OGGETTO **Presentazione osservazione.**

Progetto: Progetto per la costruzione di un impianto di produzione di energia elettrica da fonte eolica denominato "Solagne Grandi" di potenza totale pari a 39,2 MW e delle relative opere di connessione, da realizzarsi nei Comuni di Guglionesi, Montecilfone e Montenero di Bisaccia (CB).

Procedura: Valutazione Impatto Ambientale (PNIEC-PNRR)

Codice Procedura: 10148

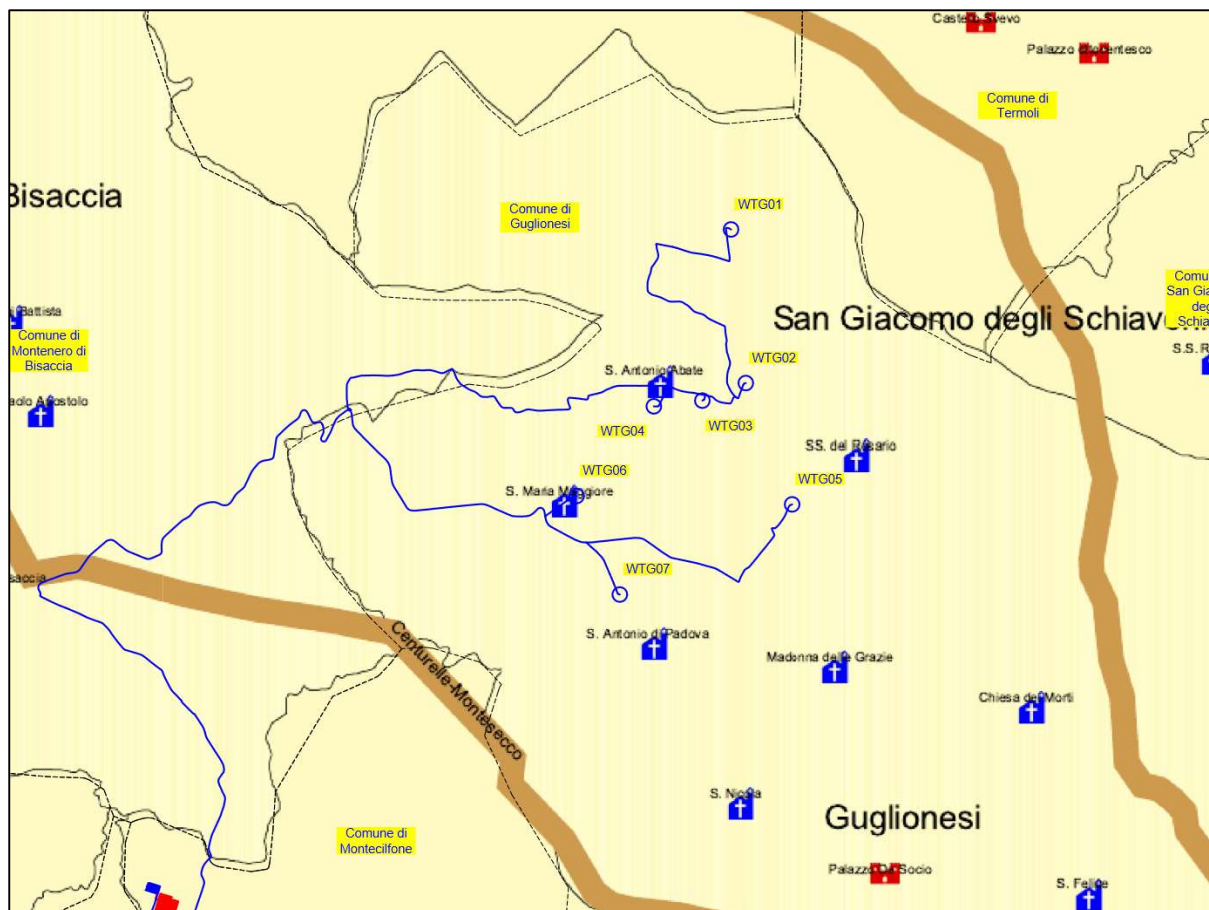
A titolo di esempio si riporta la mancanza di individuazione nella tavola di un impianto fotovoltaico di 2 MWe da realizzarsi sopra la copertura della discarica di Guglionesi e relative opere di connessione da realizzarsi nel comune di Montecilfone (CB), autorizzato con DETERMINAZIONE DIRIGENZIALE N. 3088/2023 del Servizio Politiche Energetiche della Regione Molise.

Quest'ultimo impianto fotovoltaico da 2 MWe autorizzato interferisce sensibilmente con la turbina numero 1 del progetto eolico presentato nel comune di Guglionesi (CB) in fase di valutazione sulla componente dell'effetto ombra e di rottura delle parti rotanti rendendole non realizzabili.

L'analisi della documentazione dimostra che l'aerogeneratore identificati con il numero 1 non può essere realizzato in quanto compromettono la produzione energetica dell'intero polo energetico della Società Foglia Umberto srl oltre che alla sicurezza e il microclima dell'intera area della discarica.
